Scheda comparto: variante

sezioni monastero scala 1:500

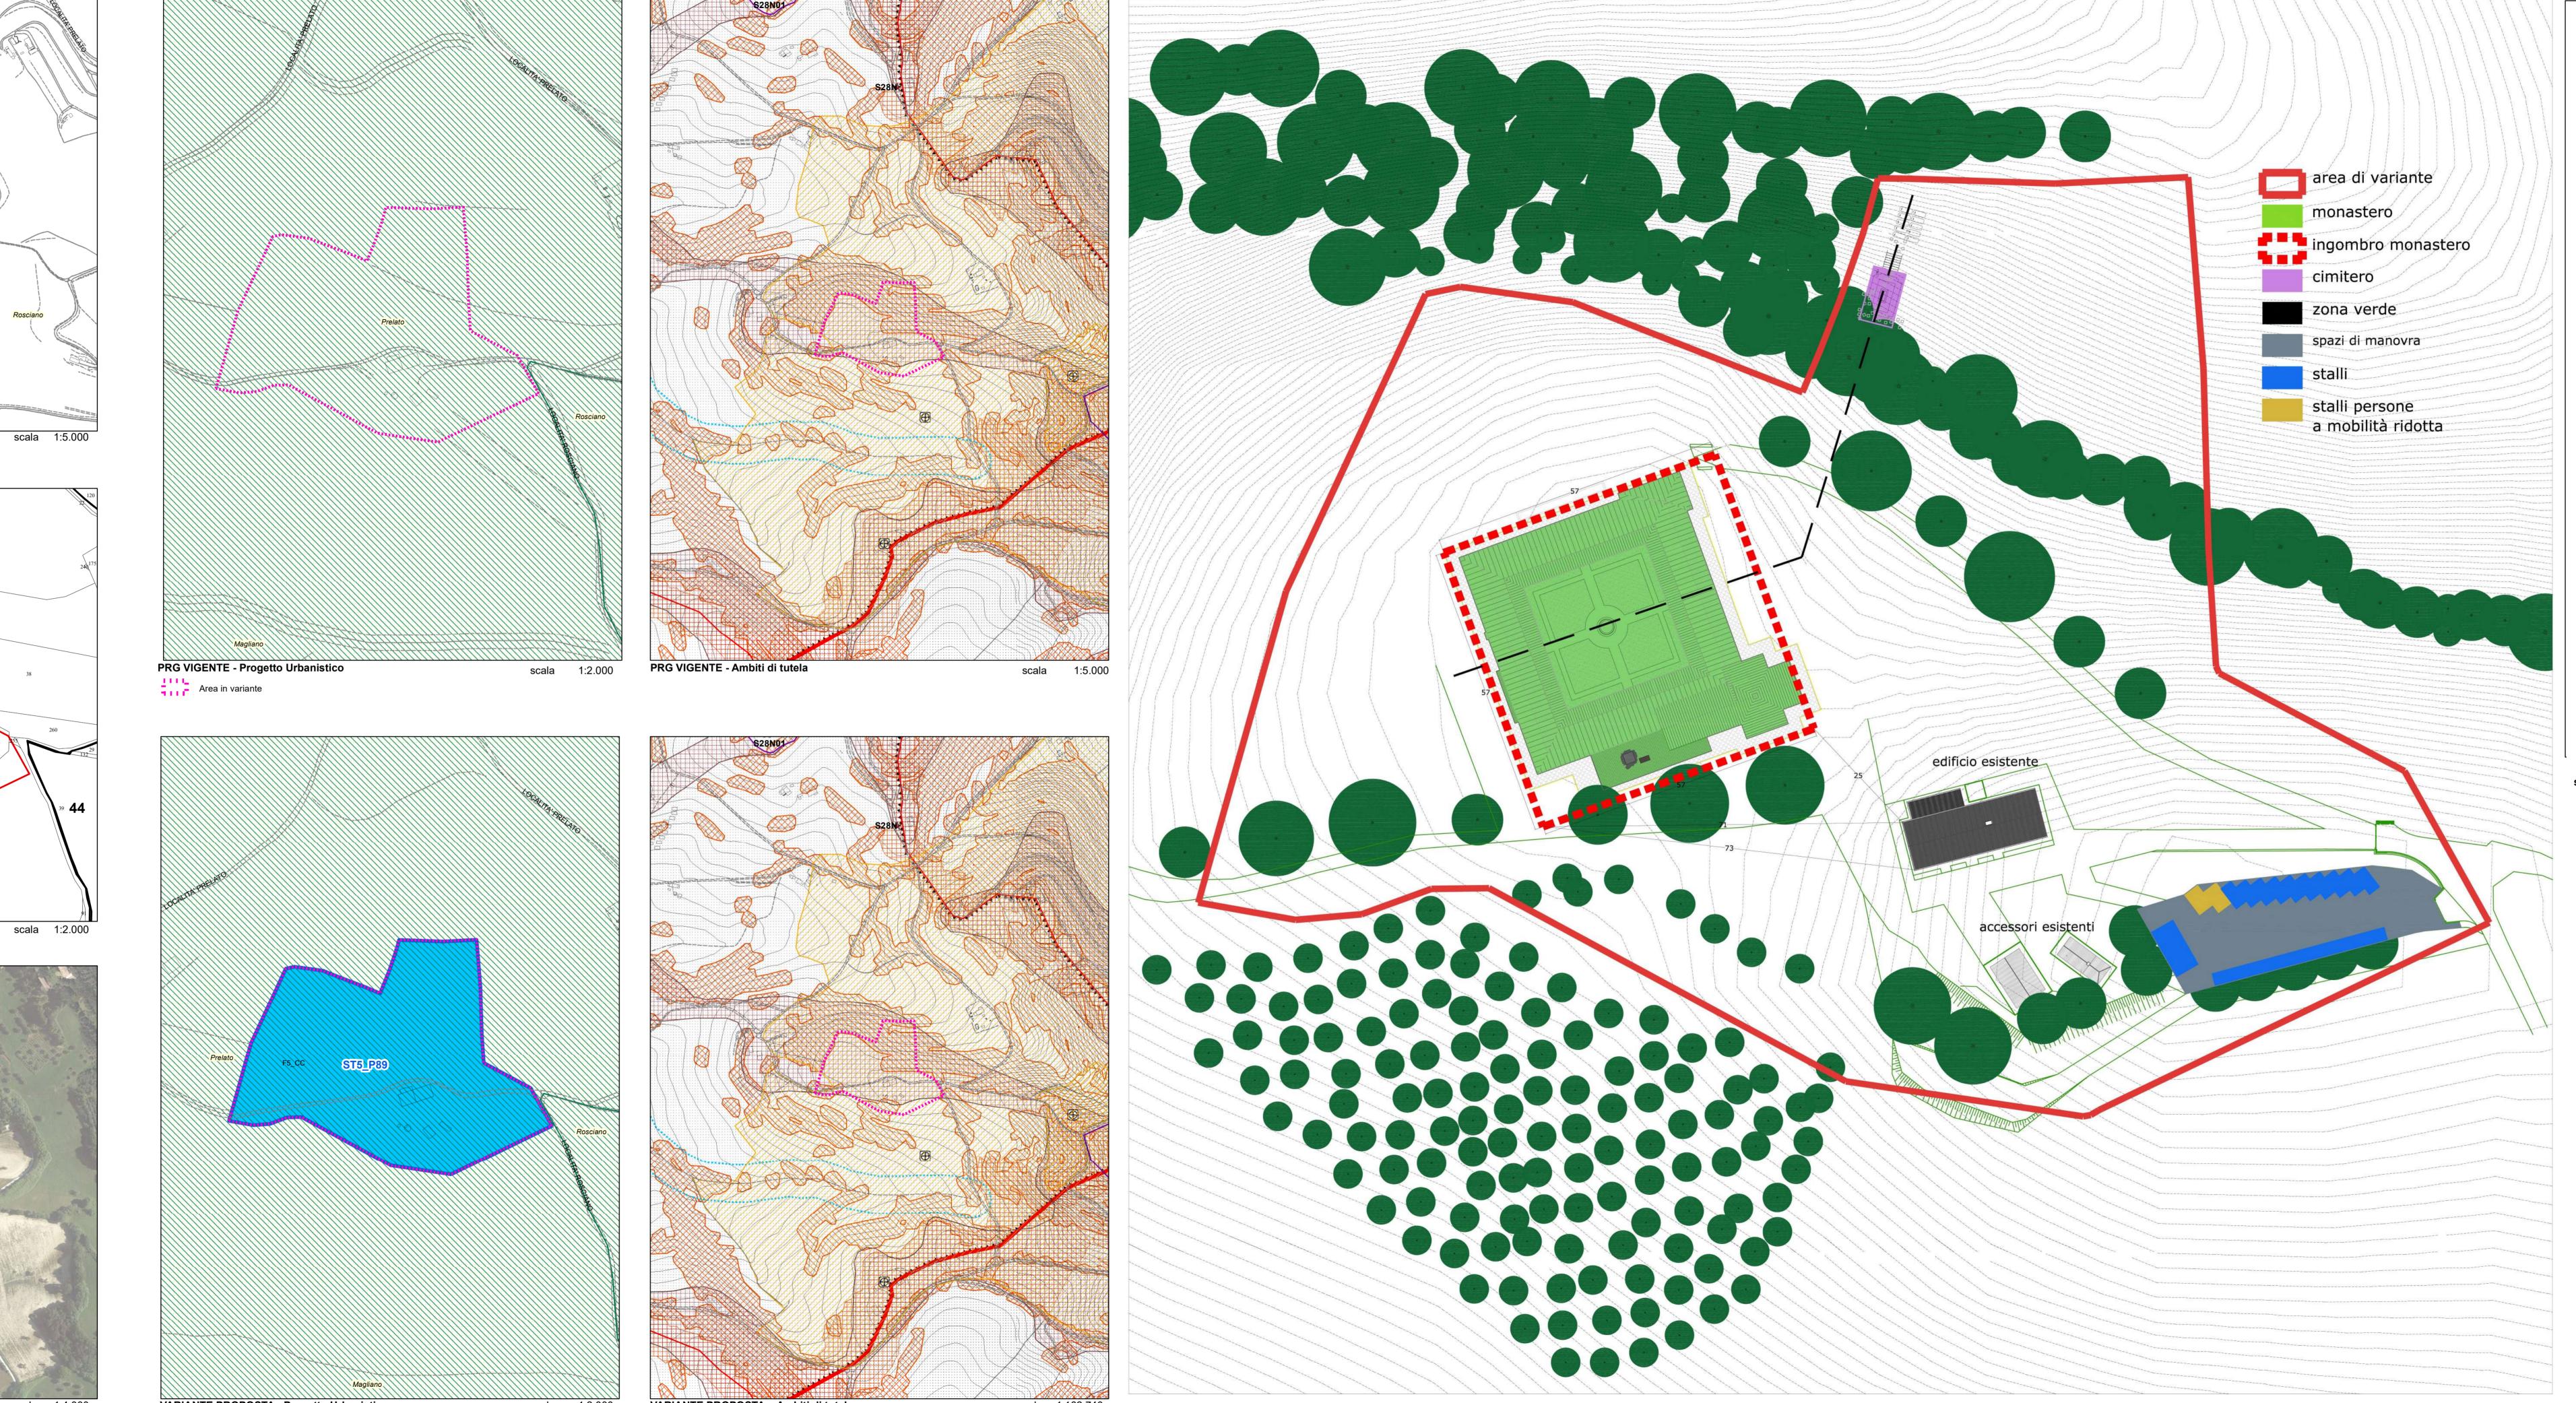
In fase di progettazione esecutiva dell'intervento dovrà essere prodotta una relazione agronomico-paesaggistica finalizzata ad una adeguata piantumazione dell'area con almeno 100 piante autoctone che tenga comunque in debito conto le

necessità di coltivazione dei terreni e previa autorizzazione paesaggistica. Decreto del Presidente della Provincia di Pesaro-Urbino, n. 254 del 4/10/2024: Considerata la posizione e la morfologia del terreno su cui verranno realizzati i nuovi corpi di fabbrica del Monastero, i punti di vista dai quali risalteranno i nuovi volumi di progetto, si evidenzia la necessità di mitigare il loro inserimento nel contesto ecologico-paesaggistico attraverso di progetto, si evidenzia la necessita di mitigare il loro inserimento nel contesto ecologico-paesaggistico attraverso un'attenta e dettagliata progettazione del verde. A tal fine, durante la fase della progettazione esecutiva degli interventi, si prescrive la redazione di un elaborato progettuale in cui sia dettagliata la piantumazione delle essenze arboree da mettere a dimora. Tale elaborato dovrà seguire come principio generale quello della realizzazione, lungo i margini della principale strada di accesso interna al comparto e lungo il margine ovest del comparto di una barriera discontinua di verde - funzionale al collegamento ecologico tra il Bosco di Casa Carampana e l'area coltivata ad uliveto che confina con il corridoio vegetato del tratto iniziale del Rio di Girolamo -, costituita da essenze arboree di alto fusto e siepi autoctone.

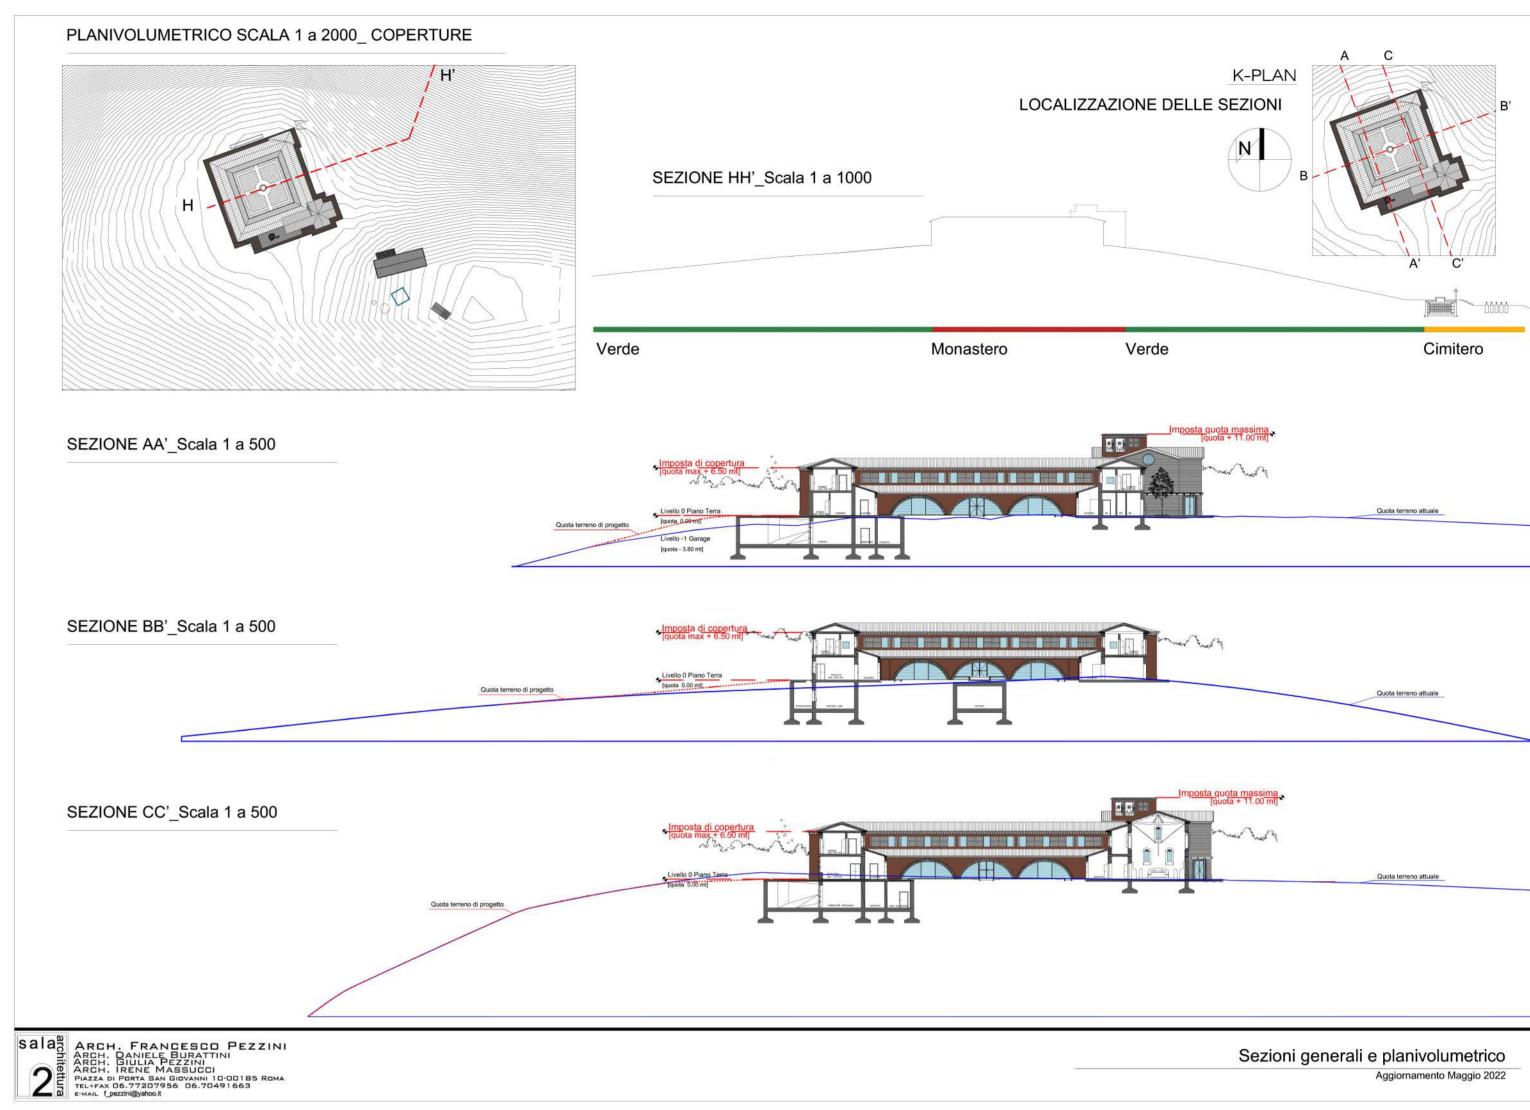
Anche per l'area destinata a parcheggio dovrà essere prevista la messa a dimora di idonee essenze arboree con il fine di ombreggiare le aree destinate alla sosta dei veicoli; aree di sosta che dovranno essere peraltro realizzate con pavimentazioni permeabile o semipermeabile. pavimentazioni permeabile o semipermeabile.
